**Problème rencontré**

Bruit de frottement du ventilateur.  
Trop de froid partie réfrigérateur.

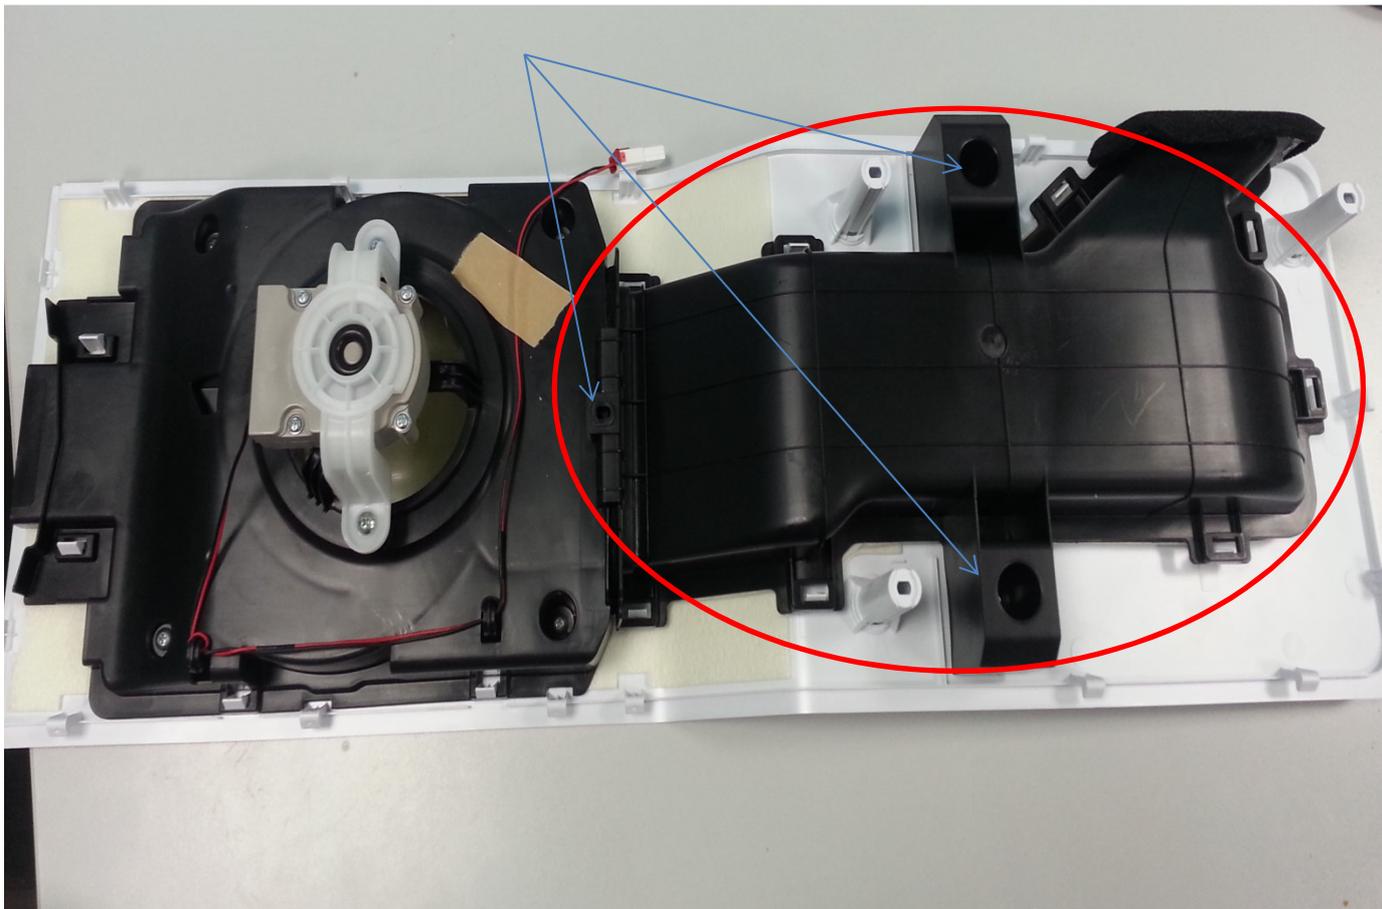
L'hélice frotte sur la glace dans le conduit d'air.  
Le volet (Damper) reste bloqué en position ouverte.

Utiliser le kit référence **FRNQ-KIT01**, afin de revoir l'étanchéité du Louver, changer la platine de puissance et le volet (Damper)

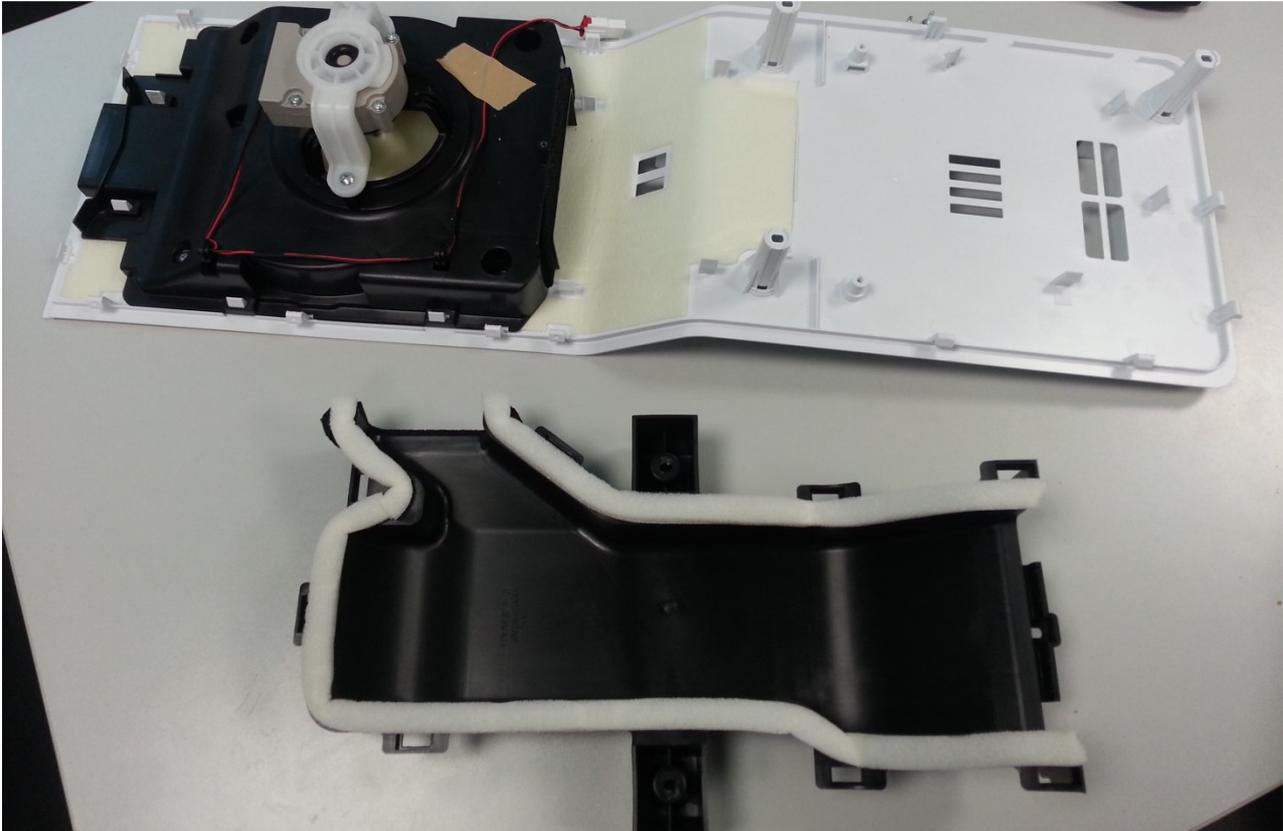
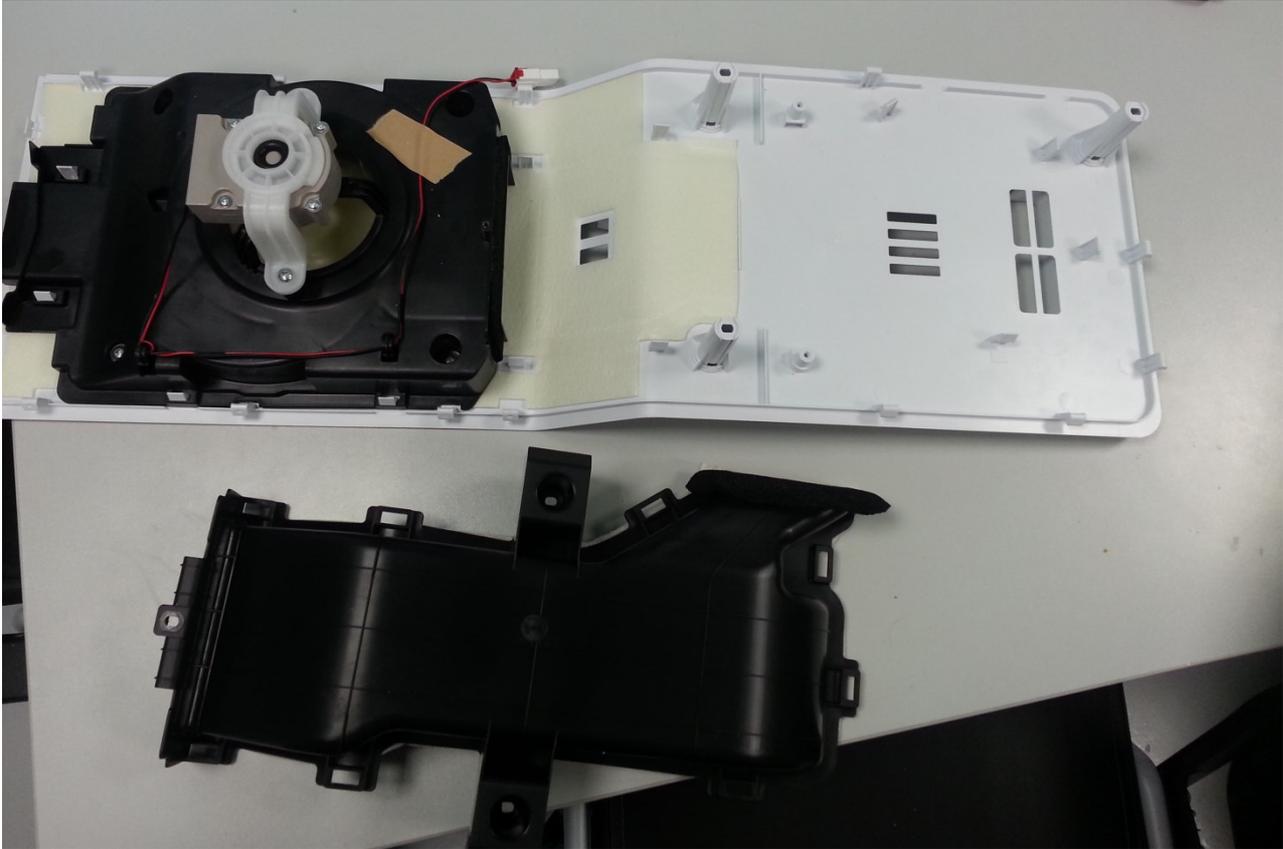
Partie du carter mise en cause dans la prise en glace.

Joint de 38 cm

Mise en place joint en mousse supplémentaire sur la partie inférieur du carter.

Procéder à la mise en place du joint comme montré sur les photos.

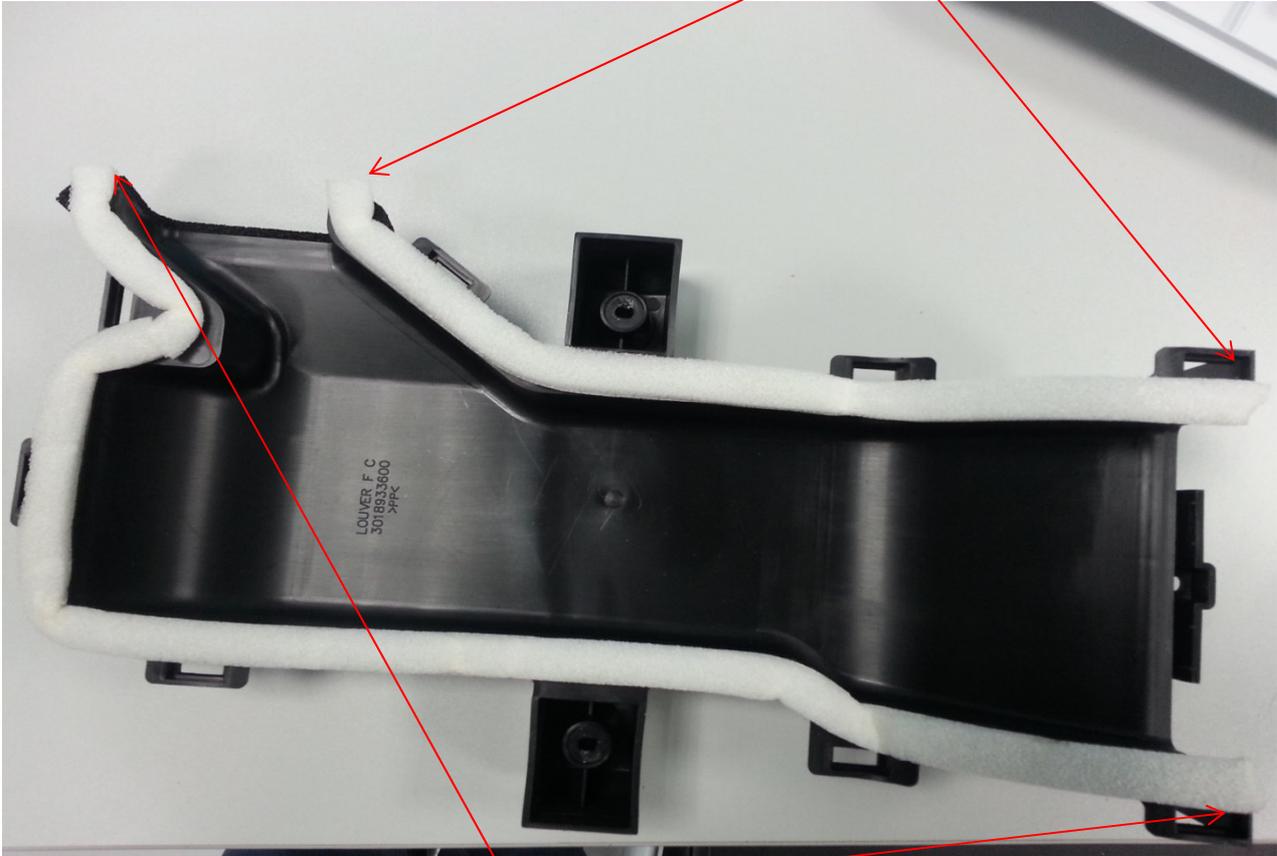
Joint de 60 cm
